PROGETTO PER LA REALIZZAZIONE DI UN IMPIANTO PER LA PRODUZIONE DI ENERGIA MEDIANTE LO SFRUTTAMENTO DEL VENTO NEL TERRITORIO COMUNALE DI SAN SEVERO (FG)

PROGETTO DEFINITIVO

INTEGRAZIONI VOLONTARIE

R.int.0 Relazione di sintesi integrazioni volontarie

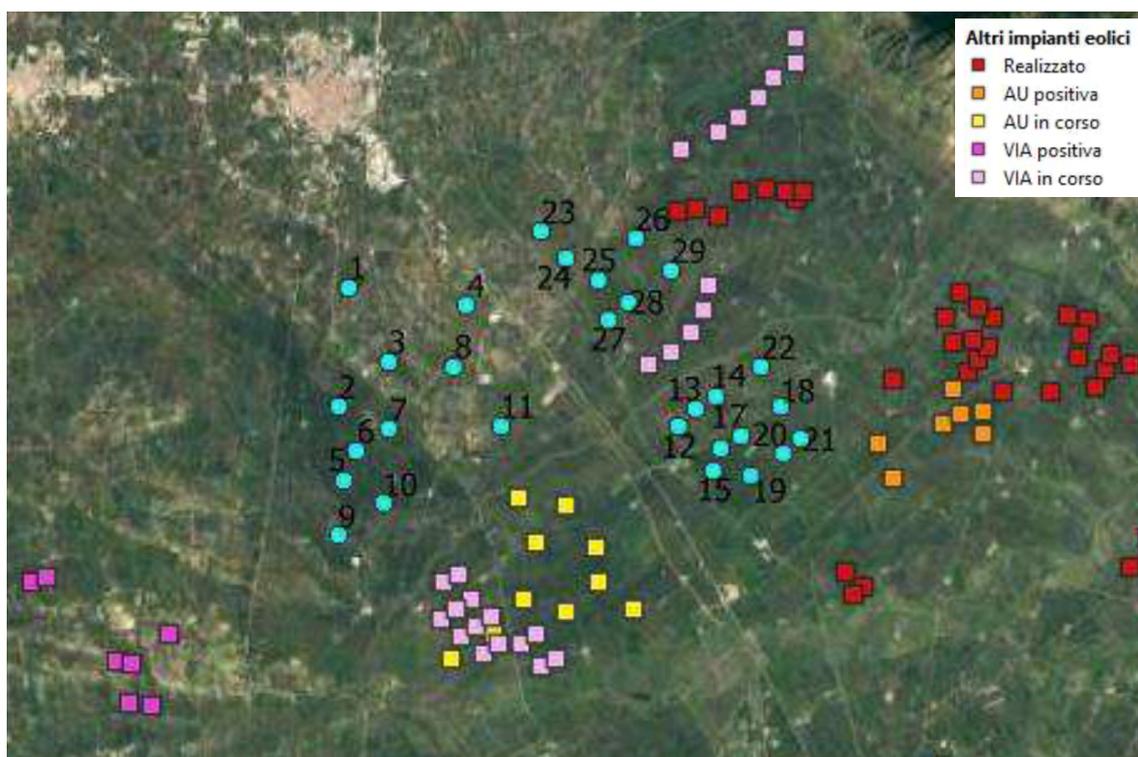
Come riferito in premessa, a seguito del sopralluogo e dopo aver ulteriormente approfondito i fattori di impatto, si è proceduto ad una rimodulazione del layout, portandolo dagli originari 29 aerogeneratori a n. 15 aerogeneratori. Le motivazioni che hanno condotto a questa rimodulazione sono due:

1. **Eliminare le interferenze con il progetto presentato da Enerwing riducendo effetto cumulo e pressione sul territorio.** Nella tavola EG.int.1 vengono riportati gli aerogeneratori proposti da Enerwing in sovrapposizione con il parco WPD Triolo (a fianco lo stralcio della tavola con in blu gli aerogeneratori Enerwing e in rosso gli aerogeneratori WPD Triolo che sono stati eliminati). Come evidente le interferenze interessano tutto il gruppo degli aerogeneratori previsti nell'area di progetto specifica, ovvero gli aerogeneratori contrassegnati con i numeri dal 12 al 22.

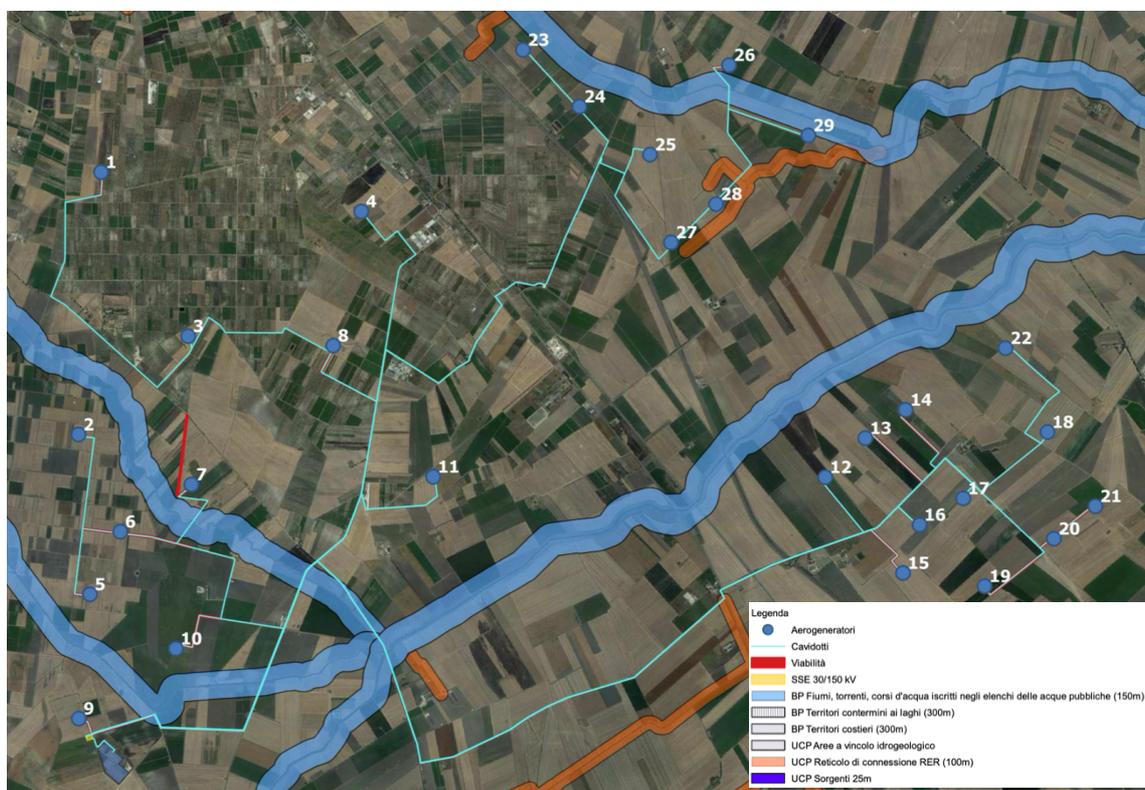
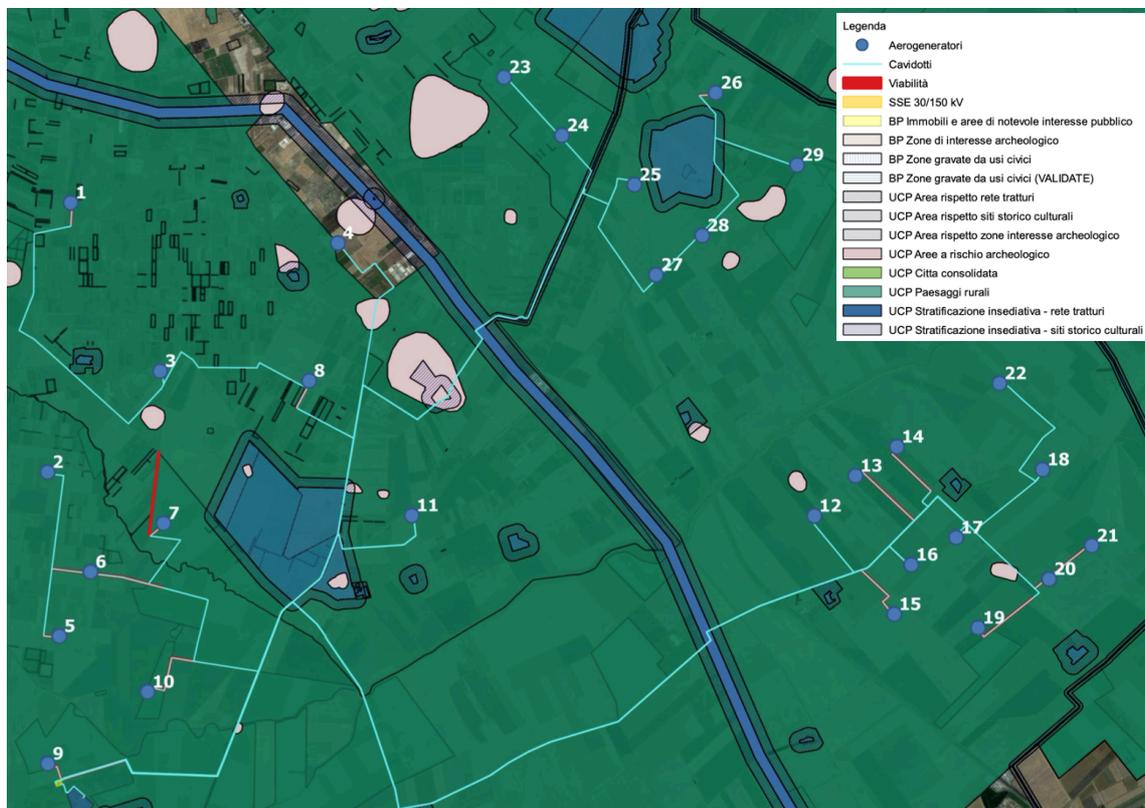
2. **Ottimizzare il layout eliminando le posizioni caratterizzate dai maggiori fattori di impatto.** In particolare, gli elementi presi in considerazione per approfondire tale
3. valutazione sono:
- Vicinanza con altri parchi esistenti o in fase di autorizzazione: come evidente nell'immagine che segue, gli aerogeneratori di progetto più prossimi ad altri parchi sono quelli contrassegnati con i numeri 26, 28 e 29

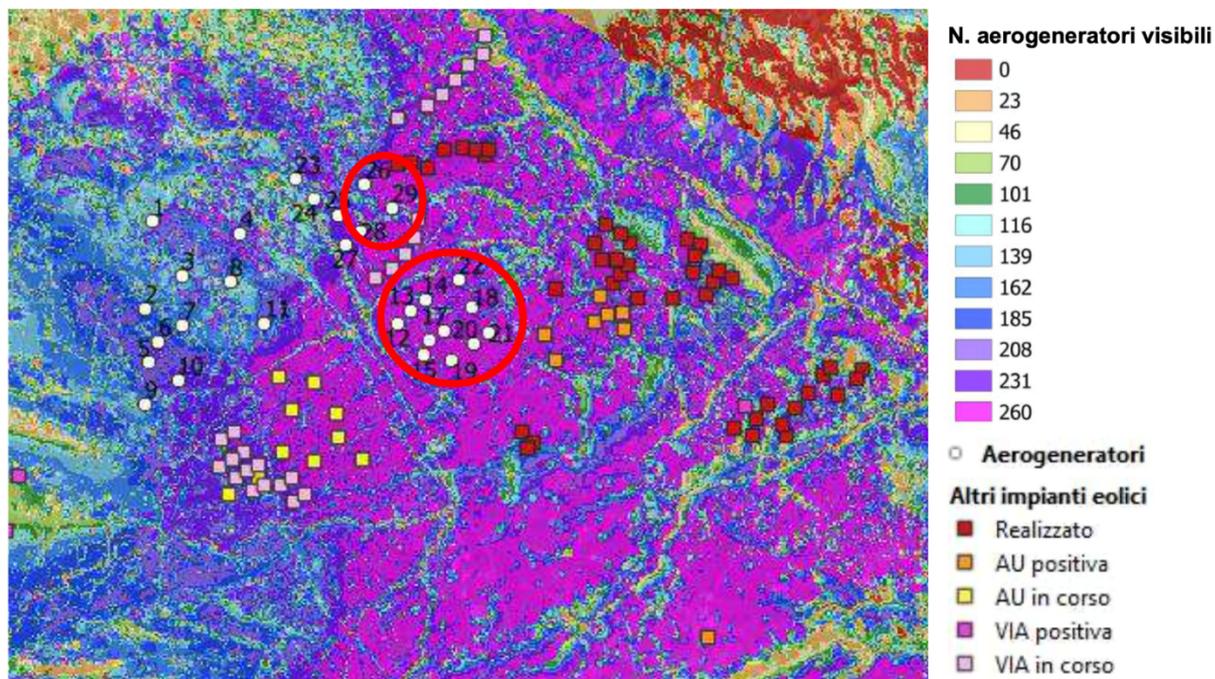
- Vicinanza ad aree soggetta a vincoli archeologici e corridoi ecologici: come si rileva dalle immagini che seguono, gli aerogeneratori più prossimi ad aree di interesse archeologico sono quelli contrassegnati con i numeri 25, 26 e 28, mentre quelli che presentano le maggiori interferenze con il reticolo idrografico (in termini di corridoio ecologico) sono quelli contrassegnati con i numeri 7, 26, 28 e 29.
